会計検査の指摘事例とその解説(93)

1. はじめに

今回は、農林水産省関係の治山ダム及び護床工に係る施工不良の2事例を紹介します。

図-1 本件重力式ダムの埋戻し状況

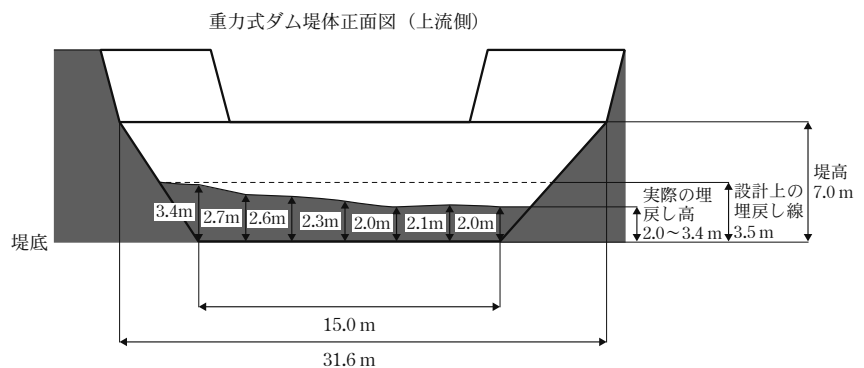
I 署は、本件重力式ダムの設計に当たり、重力式ダムの上流側に床掘り箇所から発生する土砂や堆砂を堤底から3.5mの高さまで埋め戻すことにより、堤底から3.5mの範囲には土圧が作用し、これより上部については水圧が作用するとして安定計算を行い、合力が堤底厚の中央から下流側に0.946mの位置に作用し、これが破壊に対して安定とされる範囲内（堤底厚の中央から1.008m）にあることから、引張応力が生じないとして、安定計算上安全であるとしていました。そして、I 署は、設計図書において、本件重力式ダムの上流側を堤底から3.5mの高さまで埋め戻すこととする埋戻し線（以下「埋戻し線」という。）を表示し、これにより会社に施工させることとしていました。

しかし、本件重力式ダムの上流側の埋戻し状況を施工写真や現地で確認するなどしたところ、会社が設計図書に記載された埋戻し線を十分確認しないまま施工したため、実際には堤底から2.0mから3.4mの高さまでしか埋め戻されていませんでした（図-1）。

図-2 本件重力式ダムにおける合力の作用位置

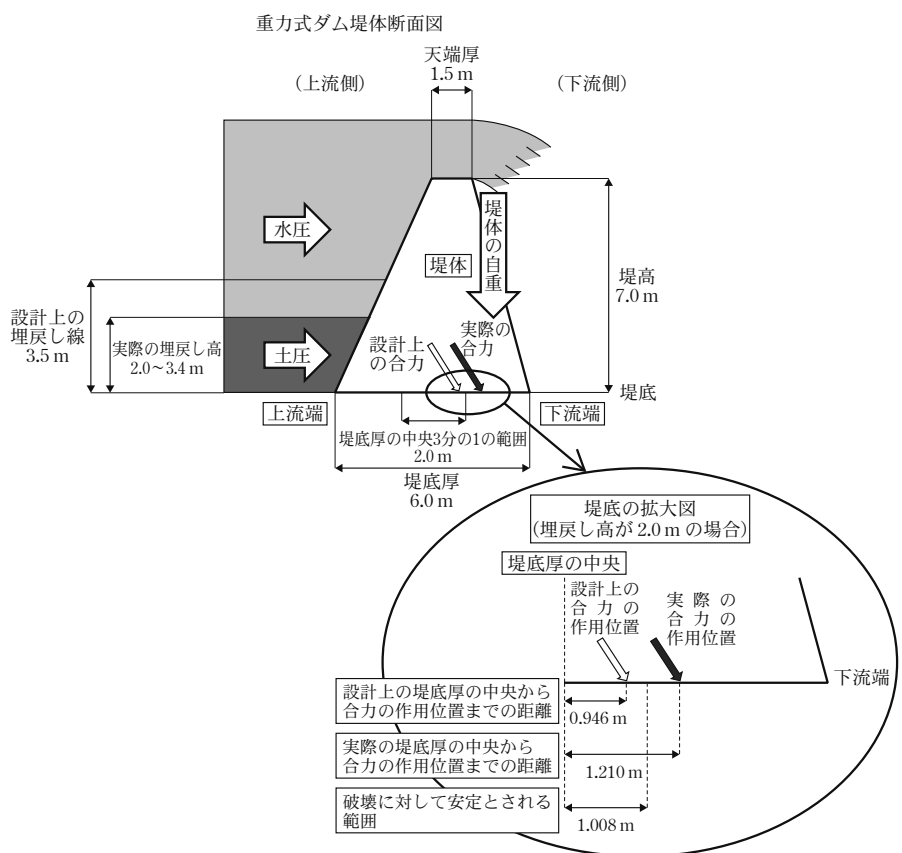
そこで、実際の埋戻しの高さが最も低かった2.0mの部分について、改めて安定計算を行うと、合力が堤底厚の中央から下流側に1.210mの位置に作用し、破壊に対して安定とされる範囲を下流側に0.202m逸脱しており、堤底の上流端に28.28kN/m²の引張応力が生ずることとなっていました（図-2）。

かったため、堤体の破壊に対する安定が確保されていない状態になっており、工事の目的を達しておらず、これに係る契約金額47,163,600円が不当と指摘されました。

図-3 護床工及び固定堰の概念図

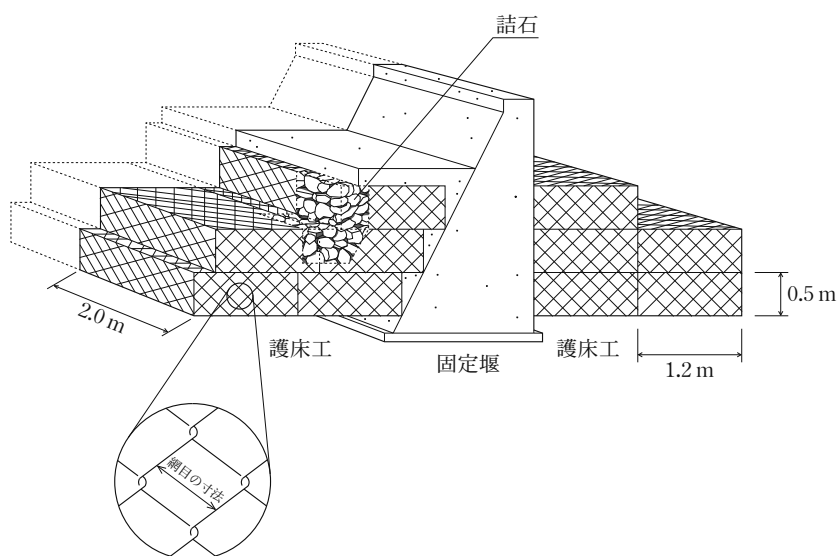
しかし、本件工事の請負人は、ふとんかごの施工に当たり、割栗石を直接河床に降ろし、これをバックホウですくい取って直接ふとんかご内に投入していたため、本件ふとんかごには仕様書等で定める規格を満たさない河床の玉石、砂利等が混入して

いました。この結果、詰石として使用された割栗石の総量は、設計上必要とされた数量を約3割下回っていました。さらに、割栗石は、納入業者が誤って粒径が15cm未満のものを混入させた状態で納品され、これが使用されていたため、本件ふとんかごには仕様書等で使用することとしていた規格を満たさない粒径の割栗石が相当量混入するなどしていました。

このため、本件ふとんかごは、詰石が流出するおそれがあるなどの状況となっており、現に、下流側のふとんかごの一部では、河川の流水により詰石の一部が流出し、ふとんかご内に大きな空隙が生ずるなどしていました。

したがって、本件工事（工事費計27,105,840円）は、護床工の施工が適切でなかったため、詰石がふとんかごから流出するなどして河床の洗堀が進行し、固定堰等に損傷が生ずるおそれがある状態となっていて、工事の目的を達しておらず、これに係る国庫補助金26,509,511円が不当と指摘されました。
